TOLERANCE	Decimal	DATE 2021. 07. 09.		 RF & MICROWAVE TECHNOLOGY Tel : 82-32-347-8015 Fax : 82-32-347-8017
	Angle	APPROVED BY	I.C.KIM	
MATERIAL		CHECKED BY		TITLE TNC50-JS-4H-085
		DRAWN BY	S.Y.EUN	
FINISH		SCALE	3/1	DWG NO. CN02234-7/1 REVISION 3 SHEET 1 of 1
		UNIT	mm

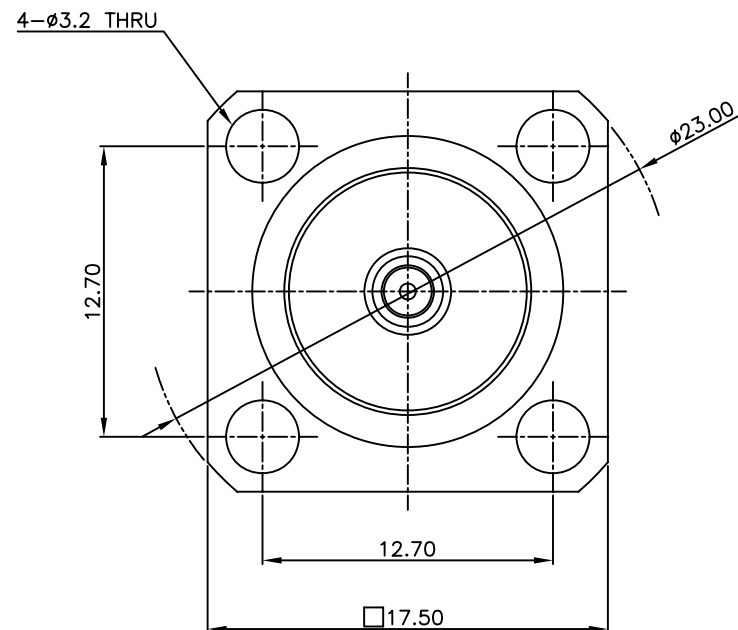
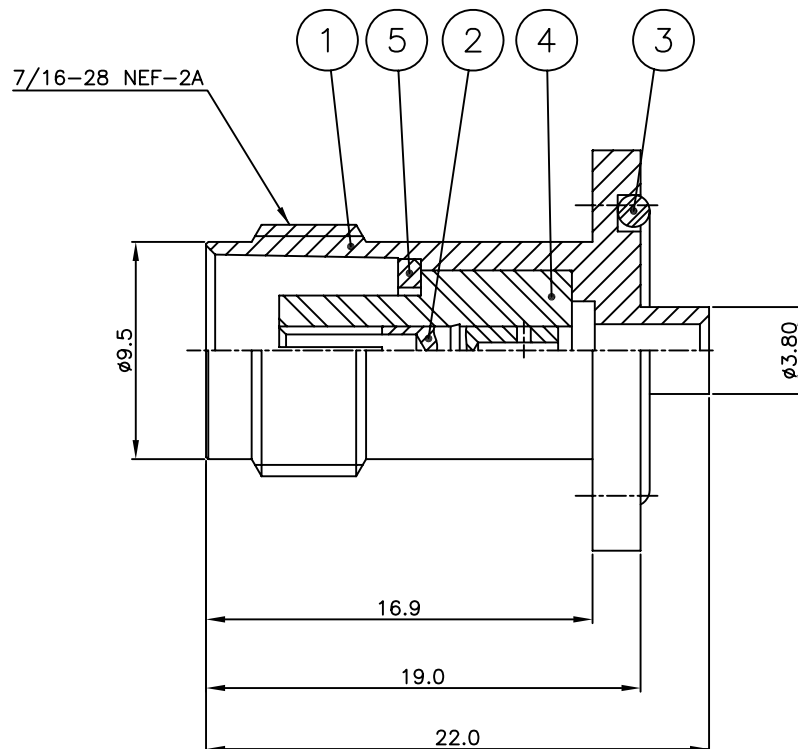
REVISION				
REV	DESCRIPTION	DRAWN	APPR	DATE
IR	Initial Registration	I.C.KIM	S.J.YOUN	2008.12.03.
1	[설변No.202105-0007] 쇼트 방지로 인한 핀 길이 변경 및 바디 면취 C0.5→C1.0 변경	S.Y.EUN	I.C.KIM	2021.05.17.
2	[설변No.202107-0001] 핀 빠짐 방지로 인한 핀 뒤틀림을 추가	S.Y.EUN	I.C.KIM	2021.07.07.
3	쇼트 불량방지로 인한 바디 내부 면취 C1.0 -> 1.0mm 단차 형상으로 재 변경	S.Y.EUN	I.C.KIM	2021.07.09.
